ΑΠΟΦΑΣΗ υπ' αριθμ. 212/2015

Έγκριση λήψης μέτρων για τη ρύθμιση της οδικής κυκλοφορίας με στόχο τη βελτίωση της εξυπηρέτησης και της ασφάλειας των διακινουμένων στον κόμβο Λ. Σταυρού – Λαυρίου θέση Βρωμοπούσι Κερατέας στο Δήμο Λαυρεωτικής.

ΘΕΜΑ : «Τροποποίηση μελέτης της φωτεινής σηματοδότησης στον κόμβο Λ. Σταυρού – Λαυρίου – Θέση Βρωμοπούσι (Α.Κ. 8924) στην Κερατέα στο Δήμο Λαυρεωτικής.

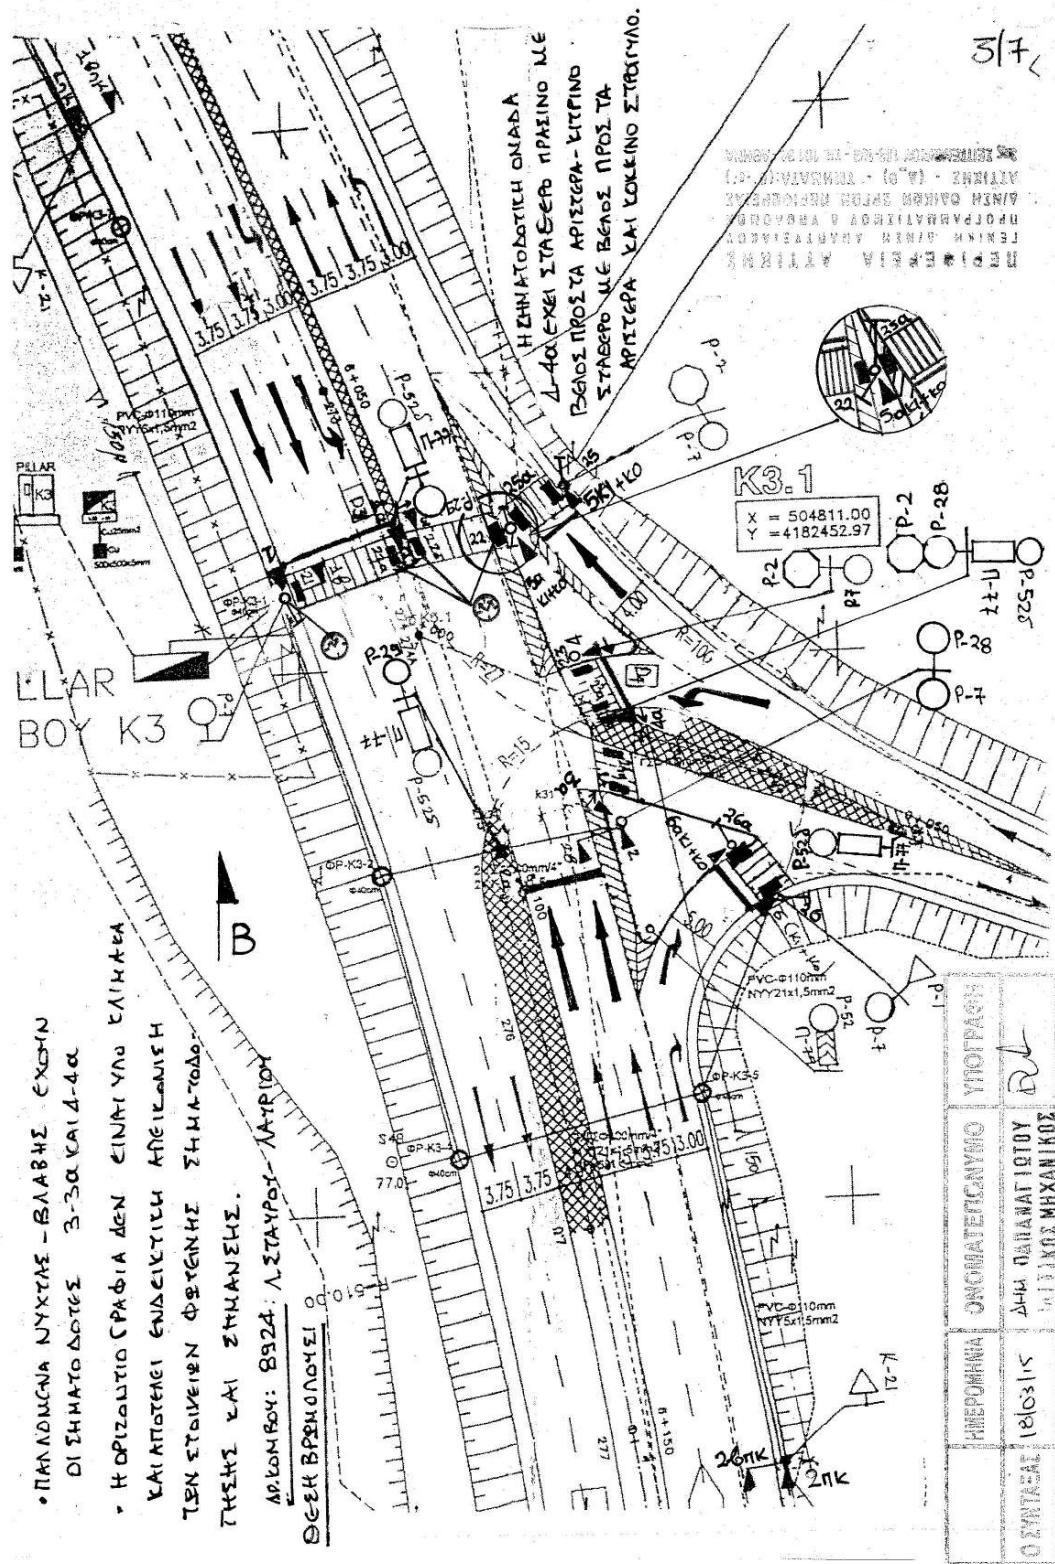
- **Καταργούνται** οι ανιχνευτές παράτασης D3-1 και D4-1 (που αφορούσαν στις σηματοδοτικές ομάδες 3-3α και 4-4α αντίστοιχα).
- **Προστίθενται** οι σηματοδοτικές ομάδες 25-25α και 26-26α με τα αντίστοιχα button τους, όπως φαίνεται στην συνημμένη οριζοντιογραφία.
- **Τροποποιείται** η σηματοδοτική ομάδα 5κ-5ακ σε 5 KI+KO -5α KI+KO.
- Το «πράσινο» και το «κίτρινο» της σηματοδοτικής ομάδας 4-4α έχουν βέλος με κατεύθυνση αριστερά, ενώ το «κόκκινο» είναι στρογγυλό χωρίς βέλος.
- Επίσης στους σηματοδότες πεζών 21, 21α, 22 και 22α του υπόψη κόμβου τοποθετούνται τέσσερις χρονομετρητές αντίστροφης μέτρησης, ένας επάνω από κάθε σηματοδότη πεζών.

- Την συντήρηση των νησίδων (πλακόστρωση κ.λ.π.), όπου αυτό απαιτείται προκειμένου να γίνεται με ασφάλεια η διέλευση των πεζών από τις διαβάσεις.
- Την επαναδιαγράμμιση, της οριζόντιας σήμανσης (γραμμές stop, βέλη κατεύθυνσης, διόρθωση της θέσης της διαγράμμισης στη διάβαση πεζών 26-26α κ.λ.π.) όπου αυτό απαιτείται, σύμφωνα με τη συνημμένη οριζοντιογραφία.
- Τον έλεγχο της κατάστασης και της ορθής λειτουργίας των ανιχνευτών οχημάτων D3 και D4 και την αποκατάσταση τυχόν βλάβης σε αυτούς.

Δεδομένου ότι απαραίτητη προϋπόθεση για την ασφαλή κίνηση των πεζών σε σηματοδοτούμενες διαβάσεις, είναι η ύπαρξη πεζοδρομίων επαρκούς μήκους και πλάτους σε κάθε πρόσβαση, παρακαλούμε, λόγω αρμοδιότητας επί των πεζοδρομίων, το Δήμο Λαυρεωτικής, στον οποίο κοινοποιούμε το παρόν, για την κατάλληλη διαμόρφωση των πεζοδρομίων σε όλες τις διαβάσεις πεζών, όπως αυτές αποτυπώνονται στην συνημμένη οριζοντιογραφία.

1. Την τοποθέτηση δύο πινακίδων P-29 επί των κεντρικών νησίδων για την απαγόρευση της αναστροφής και στα δύο ρεύματα της Λ. Σταυρού / Λαυρίου στον κόμβο Λ. Σταυρού / Λαυρίου – Λ. Γαλήνης στη θέση Βρωμοπούσι στην περιοχή της Κερατέας.

2. Την τοποθέτηση της πινακίδας P-28 στο ύψος της απόληξης της τριγωνικής νησίδας προ του φωτεινού σηματοδότη με τον ενδεικτικό αριθμό 2 σύμφωνα με την οριζοντιογραφία του κόμβου Λ. Σταυρού / Λαυρίου, Θέση Βρωμοπούσι με αριθμό 8924, για την απαγόρευση της δεξιάς στροφής από τη Λεωφ. Σταυρού / Λαυρίου προς τη Λεωφ. Γαλήνης για τα οχήματα που βρίσκονται επί της Λ. Σταυρού / Λαυρίου και κινούνται από το Λαύριο προς το Σταυρό,.

3. Την τοποθέτηση της πινακίδας P-28 στο ύψος της απόληξης της τριγωνικής νησίδας προ του φωτεινού σηματοδότη με τον ενδεικτικό αριθμό 4 σύμφωνα με την οριζοντιογραφία του κόμβου Λ. Σταυρού / Λαυρίου, Θέση Βρωμοπούσι με αριθμό 8924, για την απαγόρευση της δεξιάς στροφής των οχημάτων που κινούνται από τη Λεωφ. Γαλήνης προς τη Λεωφ. Σταυρού / Λαυρίου.

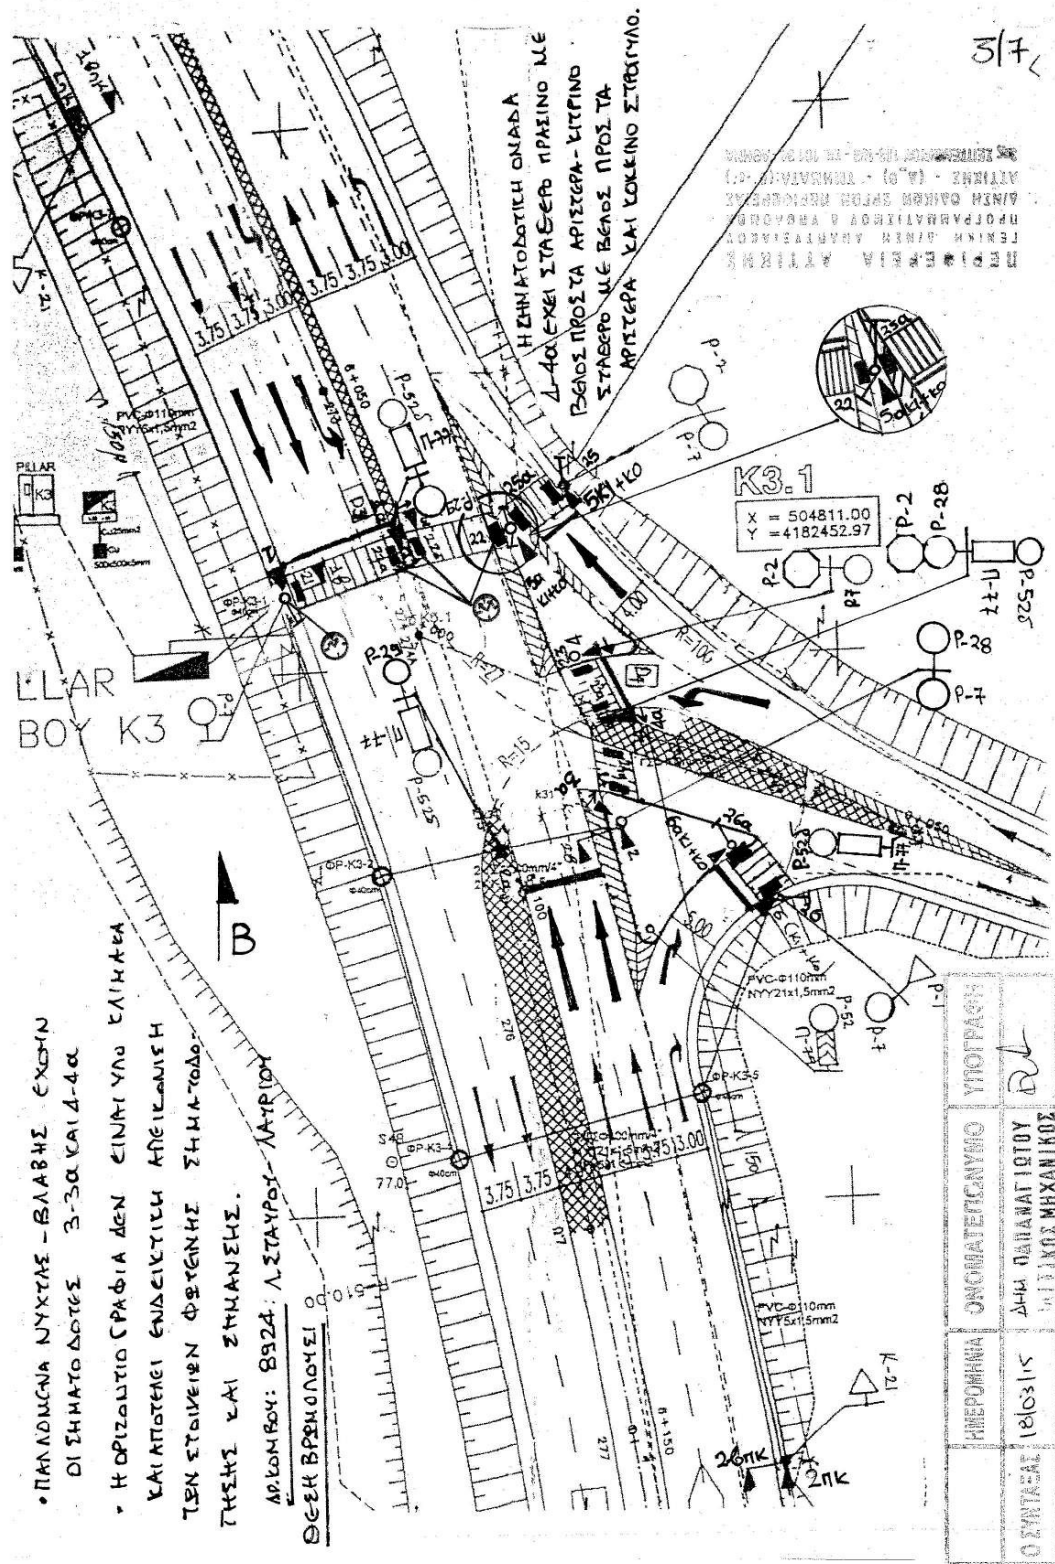
Α. Την έγκριση των παρακάτω μονίμου φύσεως ρυθμίσεων της οδικής κυκλοφορίας με στόχο τη βελτίωση της εξυπηρέτησης και της ασφάλειας των διακινουμένων στον κόμβο Λ. Σταυρού / Λαυρίου – Θέση Βρωμοπούσι Κερατέας στο Δήμο Λαυρεωτικής, που αφορούν στη συμπλήρωση της κατακόρυφης σήμανσης και συγκεκριμένα:

7. Την τοποθέτηση δύο πινακίδων P-29 επί των κεντρικών νησίδων για την απαγόρευση της αναστροφής και στα δύο ρεύματα της Λ. Σταυρού / Λαυρίου στον κόμβο Λ. Σταυρού / Λαυρίου – Λ. Γαλήνης στη θέση Βρωμοπούσι στην περιοχή της Κερατέας.

8. Την τοποθέτηση της πινακίδας P-28 στο ύψος της απόληξης της τριγωνικής νησίδας προ του φωτεινού σηματοδότη με τον ενδεικτικό αριθμό 2 σύμφωνα με την οριζοντιογραφία του κόμβου Λ. Σταυρού / Λαυρίου, Θέση Βρωμοπούσι με αριθμό 8924, για την απαγόρευση της δεξιάς στροφής από τη Λεωφ. Σταυρού / Λαυρίου προς τη Λεωφ. Γαλήνης για τα οχήματα που βρίσκονται επί της Λ. Σταυρού / Λαυρίου και κινούνται από το Λαύριο προς το Σταυρό,.

9. Την τοποθέτηση της πινακίδας P-28 στο ύψος της απόληξης της τριγωνικής νησίδας προ του φωτεινού σηματοδότη με τον ενδεικτικό αριθμό 4 σύμφωνα με την οριζοντιογραφία του κόμβου Λ. Σταυρού / Λαυρίου, Θέση Βρωμοπούσι με αριθμό 8924, για την απαγόρευση της δεξιάς στροφής των οχημάτων που κινούνται από τη Λεωφ. Γαλήνης προς τη Λεωφ. Σταυρού / Λαυρίου.
